# Expertenbericht betreffend den Gebäudeeinsturz in der Aeschenvorstadt Basel am 28. August 1901

### Expertenbericht betreffend den Gebäudeeinsturz in der Aeschenvorstadt Basel am 28. August 1901.

#### II. (Schluss.)

Abb. 2. Anordnung von Pfeiler, Unterzug und Bogen in der Vorhalle des Erdgeschosses. Masstab 1 : 60.

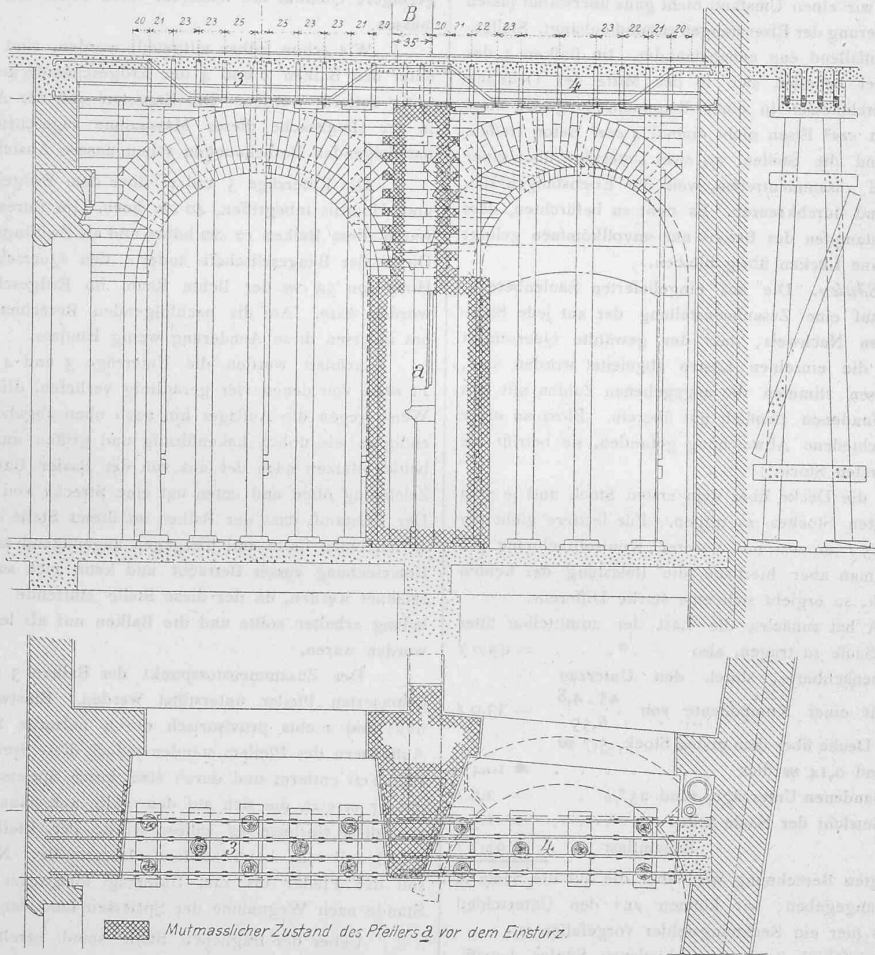
Es betrifft dies die Art, wie die Arbeiten am Unterzug über dem Erdgeschoss in der Vorhalle zum Haupteingang des Hotels ausgeführt wurden. Wie aus den Plänen (Abb. 1 S. 215 und Abb. 2 S. 227) ersichtlich, ruht der in Hennebique-Bauweise ausgeführte Unterzug 3 und 4 in der südlichen Brandmauer und ausserdem auf zwei nicht in armiertem Beton, sondern in Mauerwerk aufgeführten Pfeilern, die dekorative Mauerbogen aufzunehmen bestimmt waren.

Dieser Unterzug war nun im Gegensatz zu anderen nicht als einheitlicher Träger von der Brandmauer bis zum grösseren Pfeiler (um den sich die Treppe zu den im ersten Stocke gelegenen Restaurationssälen windet) gebaut, sondern er sollte sich auf den zwischen den zwei Haupteingangsthüren befindlichen kleinern Pfeiler a stützen. Aus diesem Grunde waren die Einsenelagen über dem Pfeiler a gestossen, so dass mit Bezug auf seine eigentliche Tragfähigkeit der Unterzug aus zwei Teilen bestand. In richtiger Würdigung dieses Umstandes wurde der Unterzug rechts und links von dem *zunächst nicht auf Deckenhöhe aufgemauerten* Zwischenpfeiler abgestützt. Am Tage der Katastrophe war nun bereits Anordnung getroffen, den Pfeiler a weiter aufzumauern und die denselben mit dem andern Pfeiler und der Brandmauer verbindenden Mauerbogen zu erstellen. Diese Mauerbogen hätten konstruktiv in den Pfeiler hineingegriffen,

Der Zusammenstosspunkt der Balken 3 und 4 sollte durch einen gemauerten Pfeiler unterstützt werden. Einstweilen wurde der Balken links und rechts provisorisch durch hölzerne Spriessen getragen. Beim Aufmauern des Pfeilers standen jedoch diese Spriessen im Wege, sie wurden zum Teil entfernt und durch eine kurze Sprieße von etwa  $10 \text{ cm}$  Durchmesser ersetzt, die sich auf den halb aufgemauerten Pfeiler stützte. So weit diese Sprieße es zulies, wurde der Pfeiler noch weiter gemauert, jedoch mit sehr beschränktem Querschnitte. Nach den Zeugenaussagen soll der Pfeiler bis zum Unterzug fortgesetzt worden sein. Etwa eine Stunde nach Wegnahme der Spriessen fand der Einsturz statt.

Dieser Last war nun der Unterzug 3—4 ohne unterstützende Pfosten oder Säulen in keiner Weise gewachsen. Er war im Lichten 4,82 m lang. Die Achse der Säule B stand um 2,51, bzw. 2,31 m von den Auflagern ab. An seiner Unterfläche befanden sich vier Eisenstangen von 11 mm Durchmesser, die sich am Zusammenstosspunkte 55—60 cm weit übergriffen. Setzt man, was kaum zutreffen dürfte, voraus, die Uebergriffslänge genüge, um die Stangen zum Tragen zu bringen, so gelangt man zu folgenden Ergebnissen:

Da das Eisen schon bei einer Beanspruchung von 3<sup>1</sup>/<sub>2</sub> bis 4 t zerrissen wird und der Beton auf Zug im günstigsten Falle mit 20 bis 30 kg widerstehen kann, so ist klar, dass der Unterzug die Last B unmöglich tragen konnte.

Nun bleibt noch der mit stark verringertem Querschnitt nach oben fortgesetzte Backsteinpfeiler übrig. Nach den von zwei Zeugen angefertigten Skizzen (Abb. 2) besass derselbe in seinem obern Teil eine Querschnittsfläche von etwa 1/10 m<sup>2</sup>, nach der Beschreibung des Herrn Linder vom 26. Oktober eine Fläche von etwa 1/8 m<sup>2</sup>. Bei regelmässigem Mauerwerk und festem Mörtel wäre dieser Pfeiler vielleicht imstande gewesen eine Last von 17 t zu tragen. Das Mauerwerk war jedoch für den späteren Anschluss mit Verzahnung ausgeführt und der Kalkmörtel vollkommen frisch und weich. Eine kleine Nebenursache genügte, um die Holzspriese zu zersplittern, den Mörtel herauszuquetschen und das schmale Mauerchen zum Wanken zu bringen.

Nehmen wir schliesslich noch hinzu, dass, wie mehrere Arbeiter bezeugen, der Unterzug 3—4 an seiner Unterfläche bereits einen Riss besass, so führen uns unsere Betrachtungen zu dem Schlusse, dass der Einsturz des Gebäudes an dieser bedenklich geschwächten Stelle seinen Anfang genommen hat.
